DETERMINAZIONE DEL DIRIGENTE SERVIZIO VIA / VINCA 19 settembre 2024, n. 446

[ID VIP 10222] - Parco eolico, costituito da 10 aerogeneratori di potenza unitaria di 6,6 MW, per una potenza complessiva d'impianto pari a 66 MW, da realizzarsi nei comuni di Lesina (FG) e Poggio Imperiale (FG), incluse le relative opere di connessione alla RTN e un sistema di accumulo che interessano anche i comuni di Apricena (FG) e San Severo (FG).

Proponente: Wind Energy House S.r.l.

Relazione tecnica a supporto dell'istruttoria sul progetto
ID_VIP 10222

Figura 2 – Interferenza area buffer 3Km con il vincolo paesaggistico PAE0024

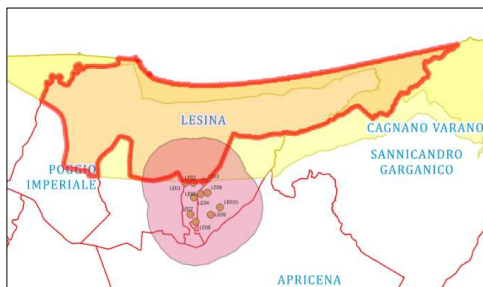
Le aree in cui sono previsti gli insediamenti dei 10 aerogeneratori dell'impianto eolico non sono idonee perché ricadono all'interno della fascia di rispetto della distanza di tre chilometri dai Beni Culturali e Paesaggistici della Parte Seconda del Codice 42/2004 e dall'art.136 dello stesso. Infatti, il progetto presenta interferenze con le seguenti componenti:

- **PAE0024** – Dichiarazione di notevole interesse pubblico di una zona in Comune di Lesina
- **PAE0031** – Dichiarazione di notevole interesse pubblico di una zona in Comune di Poggio Imperiale

Figura 4 – Interferenze dell’area di progetto con i Beni Paesaggistici tutelati ai sensi della parte III del D.lgs. 42/2004

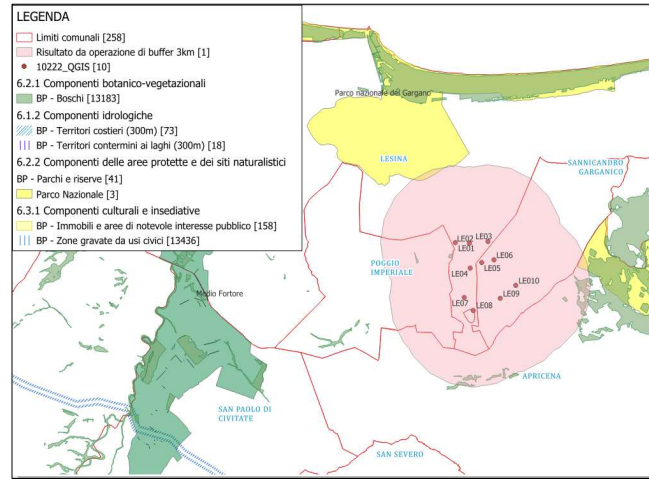
Si segnalano, inoltre, altre diverse interazioni con i **Beni Paesaggistici** tutelati ai **sensi della parte III del D.lgs. 42/2004 (Boschi, Territori contermini ai laghi, Parchi e Riserve, Zone gravate da usi civici)** e con gli **Ulteriori Contesti Paesaggistici**.

L’area di progetto, pertanto, non ricade tra quelle classificate come idonee ai sensi dell’art. 20 comma 8 lett. c-quater del D. lgs. 199/2021.

Figura 5 – Aree Non Idonee DGR2122: Interferenza IBA 203

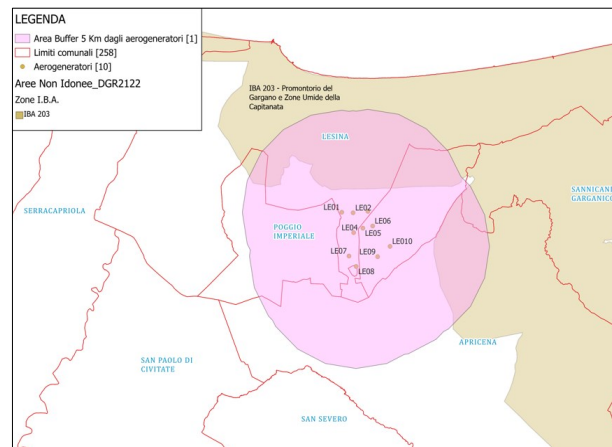
L’area dell’impianto proposto **RICADE** tra quelle indicate come *non idonee* ai sensi del regolamento regionale n. 24 del 2010.

STRUMENTO DI PIANIFICAZIONE	Regolamento Regionale n.24/2010		Opere di Progetto	Area buffer [m]
	Aree non idonee			
Zone IBA	<input checked="" type="checkbox"/>		L’area IBA più vicina è l’IBA 203 – Promontorio del Gargano e Zone Umide della Capitanata a circa 1 km di distanza.	5.000

- L'installazione **contravviene al R.R. 24/2010**, che stabilisce come non idonee le aree di progetto situate a meno di 5.000 metri dalle Zone IBA. L'impianto si trova a circa 1 km di distanza dalla Zona IBA 203 - Promontorio del Gargano e Zone Umide della Capitanata.

Figura 6 – Impianti eolici in progetto ed esistenti

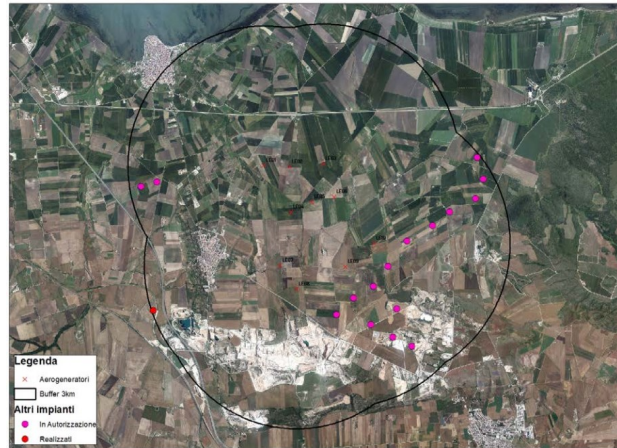
Dalla Relazione Acustica “WON008_ES_3_Rel_acustic”, il proponente rileva la presenza di un parco eolico di diverse torri nella zona nord est nel territorio del comune di Poggio Imperiale in stato autorizzativo, all’interno di un buffer di 3 km segnati con indicatori magenta nella Figura e una sola torre realizzata che è quindi rilevata nel rumore di fondo dell’area.

Figura 7 – Individuazione dei possibili recettori sensibili

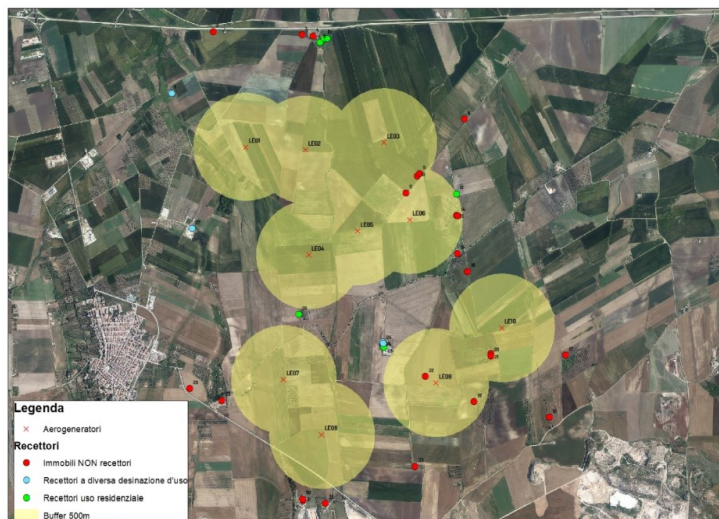
Dall'analisi è emerso che solo per l'aerogeneratore denominato LE06 esiste un unico recettore sensibile di tipo residenziale entro i 500 metri dall'asse dell'aerogeneratore.

Figura 8 – Interferenze con recettori sensibili con area buffer di 259 m

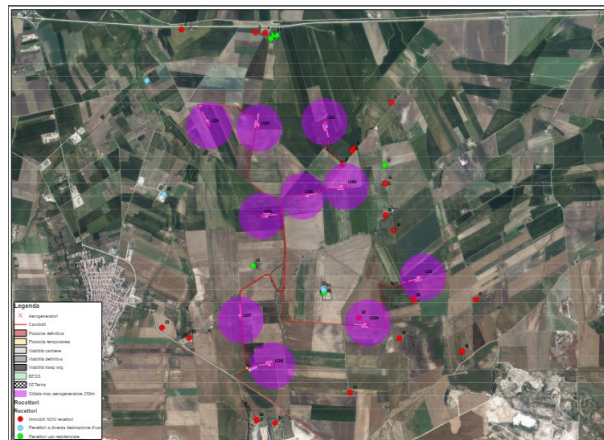
- Gittata massima per una pala intera (Gmax) = 259 m
- Gittata massima per un frammento di pala (Gmax) = 190 m

Non è stata condotta un'analisi sul rischio di rottura accidentale e sui potenziali impatti che tale evento potrebbe avere sulle strade.

Figura 9 – Colture di pregio in un intorno di 500m dalle aree di impianto

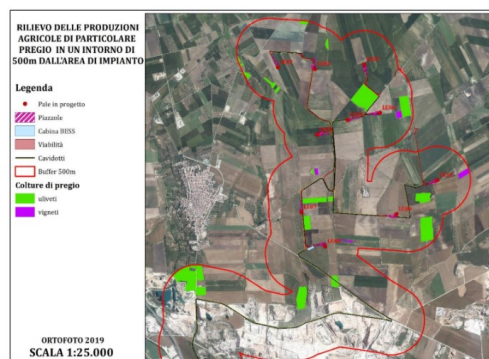
Si fa però presente che in una fascia estesa di oltre 500 m distribuita uniformemente intorno all'impianto e ad esso adiacente, si riscontra la presenza di "Produzioni agricole di particolare pregio o colture che danno origine a prodotti con riconoscimento I.G.P., I.G.T., D.O.C., D.O.P. ..." di cui al punto 4.3.2. della D.D. n. 1/2011.
